Stellungnahme

**zum Netzentwicklungsplan Strom 2013,
erster Entwurf der Übertragungsnetzbetreiber vom 2. März 2013**

Die Übertragungsnetzbetreiber haben gemäß § 12b EnWG am 2. März 2013 den Entwurf eines „Netzentwicklungsplan Strom 2013“ zur öffentlichen Konsultation gestellt.¹ Zu dem Entwurf nimmt die Deutsche Umwelthilfe e.V. (DUH) wie folgt Stellung:

Abbildung 1 Die Börsenpreise für Grundlaststrom der Lieferjahre 2014 bis 2016 sind seit 2010 um mehr als ein Viertel gesunken

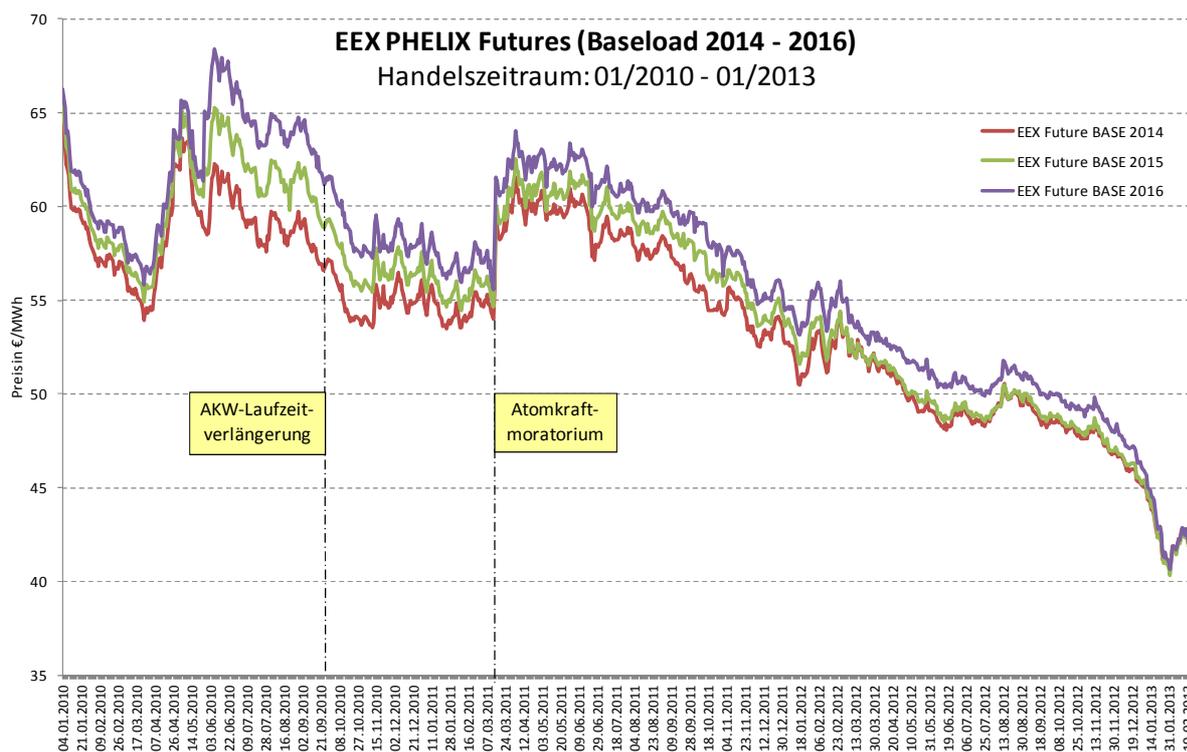
Wir kritisieren auch die deutlich angehobenen Volllaststunden für **Steinkohlekraftwerke** im NEP-Entwurf. Weder die Auslastungen der letzten Jahre noch die Prognosen der Energieszenarien lassen den Schluss zu, dass Steinkohlekraftwerke im Jahr 2023 nahezu doppelt so viele Volllaststunden erreichen sollen, wie dies heute der Fall ist. Die aktuelle Strommarktsituation drängt immer häufiger nicht nur Gas- sondern auch Steinkohleblöcke aus der Merit-Order. Die Entwicklung am Terminmarkt der EEX zeigt für die nächsten Jahre Großhandelspreise, die deutlich unter den Vollkosten von Steinkohleblöcken liegen. Folglich dürfte die Auslastung von neuen wie alten Steinkohleblöcken künftig noch weiter zurückgehen. Hier scheint eine Inkonsistenz zum verwendeten Strommarktmodell vorzuliegen. Bei unzureichenden Flexibilitätseigenschaften wird außerdem zusätzlicher Netzausbau notwendig.

Derzeit ist nicht erkennbar, dass dieser Trend sich bis Ende des Jahrzehnts ändern wird. Im Gegenteil: der bis 2023 prognostizierte Anstieg des EE-Anteils auf 47 % basiert ganz wesentlich auf Wind- und Solarstrom, der zu Grenzkosten nahe null produziert wird und folglich die Merit-Order weiter verschieben wird.

DUH-Forderung: *Das jetzige und den Berechnungen der ÜNB-Betreiber zugrunde gelegte Marktmodell führt zu keinen plausiblen Ergebnissen. Aus ihm ergeben sich bis 2023 bei weiter steigenden EE-Anteilen mehr Volllaststunden bei fossilen Kraftwerken. Dieser Strom muss exportiert werden und benötigt zusätzlichen Netzausbau. In einem ersten Schritt müssen daher Flexibilitätsparemeter der Must-Runs dargestellt werden, um Potenziale für die Verringerung entstehender Netzengpässe zu identifizieren.*
